Avis délibéré
de la mission régionale d'autorité environnementale
Provence-Alpes-Côte d'Azur

sur le projet d'aménagements hydrauliques du Préconil sur les
communes du Plan-de-la-Tour et de Sainte-Maxime (83)

N° MRAe
022045GUNENV

ure 1 : localisation du projet. Source dossier (vue d'ensemble).

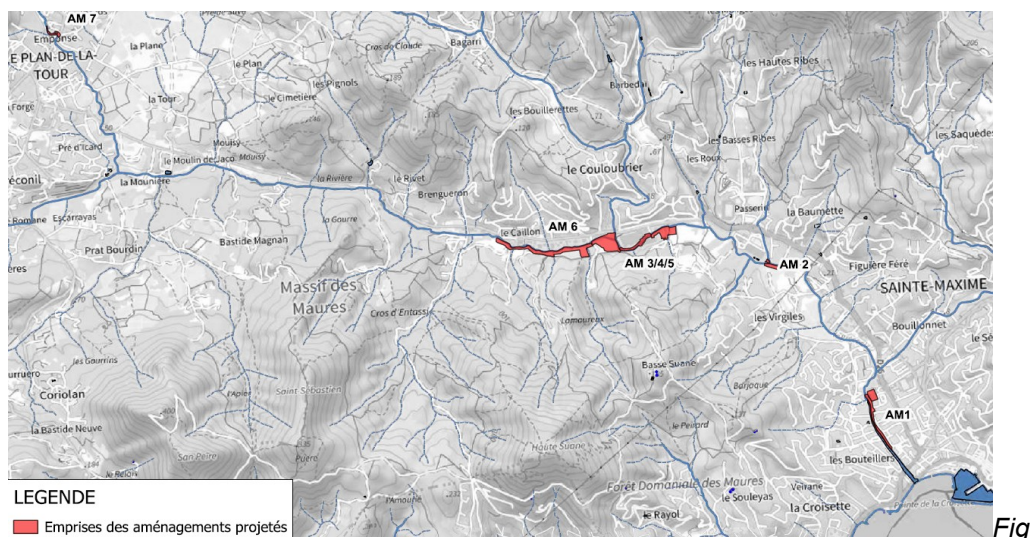
Le projet comprend sept aménagements, définis par les études d'avant-projet de juillet 2024, dont l'efficacité hydraulique a fait l'objet d'une analyse spécifique jointe au dossier. Numérotés « AM » sur la figure 1 ci-avant, ils comportent, par section concernée, les travaux suivants :
